# Pályavonalazás

MÓDOSÍTOTT TERV:

<b>N-GON STUDIO KFT.</b> 1011, Budapest, Hunyadi J. u. 3.	
	22x42 m MŰFÜVES PÁLYA TERVEI	
MAGYAR LABDARÚGÓ SZÖVETSÉG 1112, Budapest, Kánai út 2/D.		
Tervezett pályavonalazás	É-3	M03
Építés helye: HRSZ:	M=1:100	
TERVEZŐ: András László	É-01-0526	2015. 02. 19.

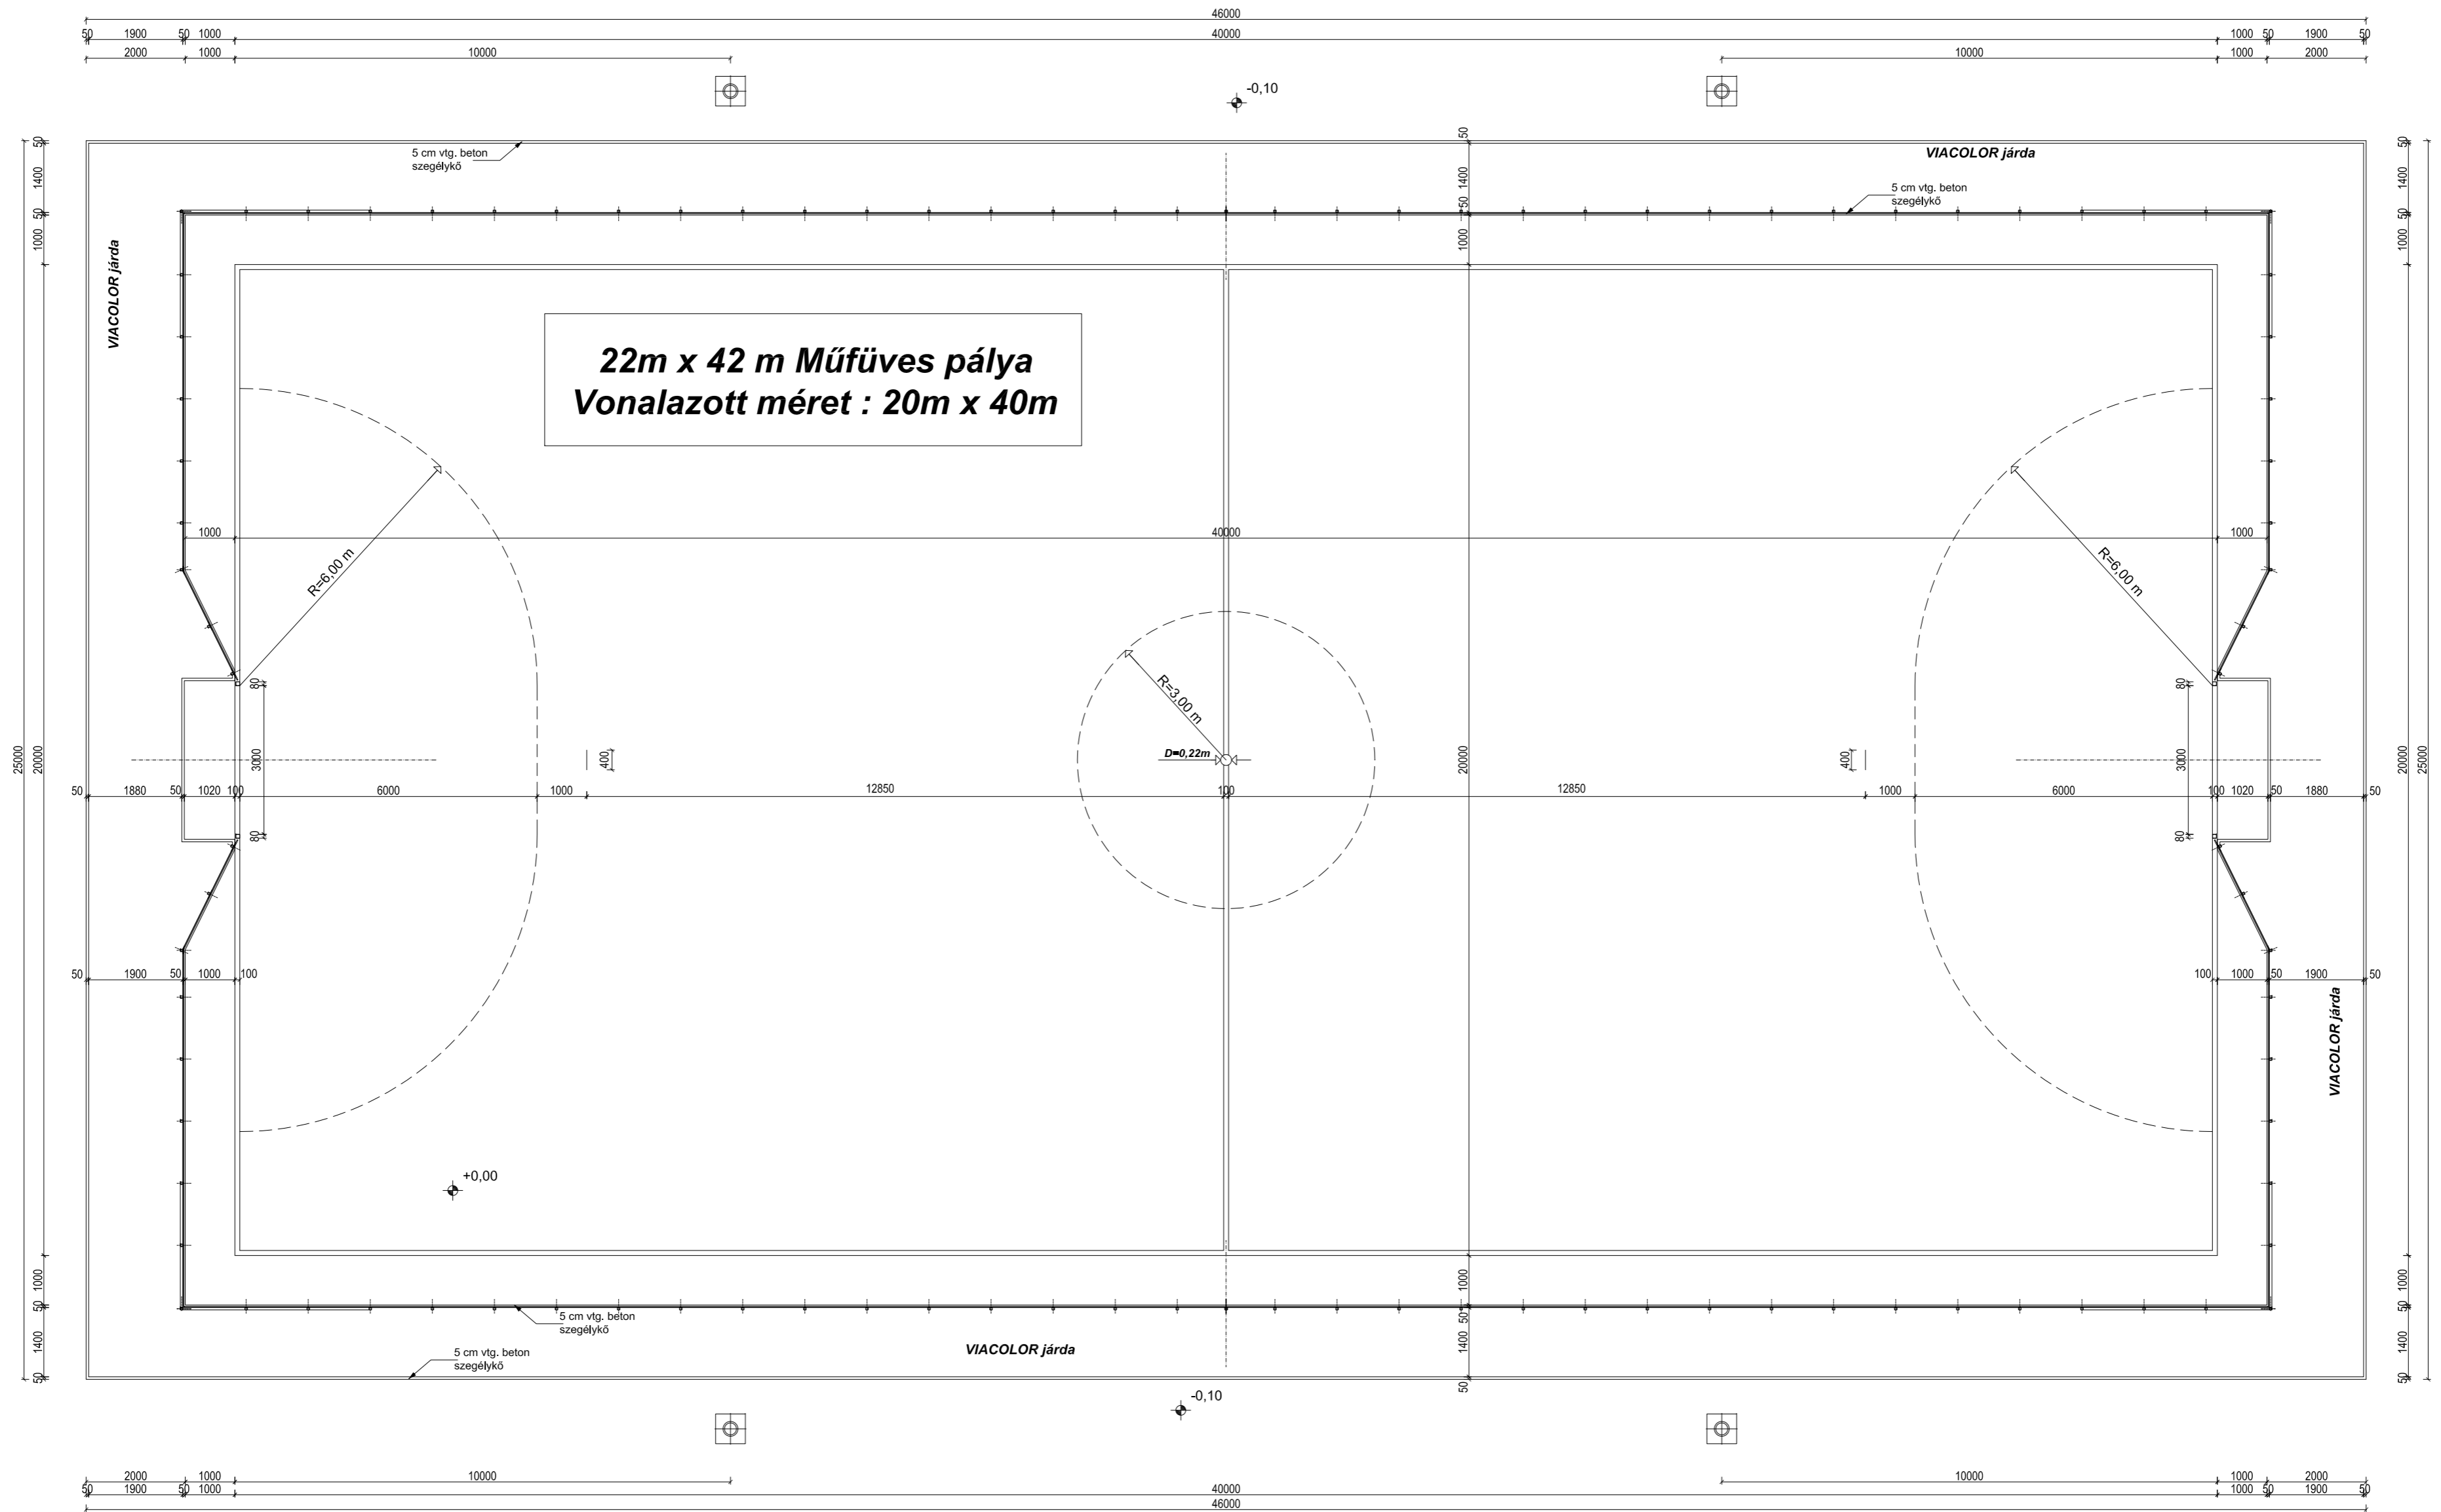
M03: Palánk méretek változtak a kapu mellett.  
Labdafogó háló a kapu felett 15 cm-el sodronnyal lezárva.  
Vízvezetés középső két drénárok helye módosult.
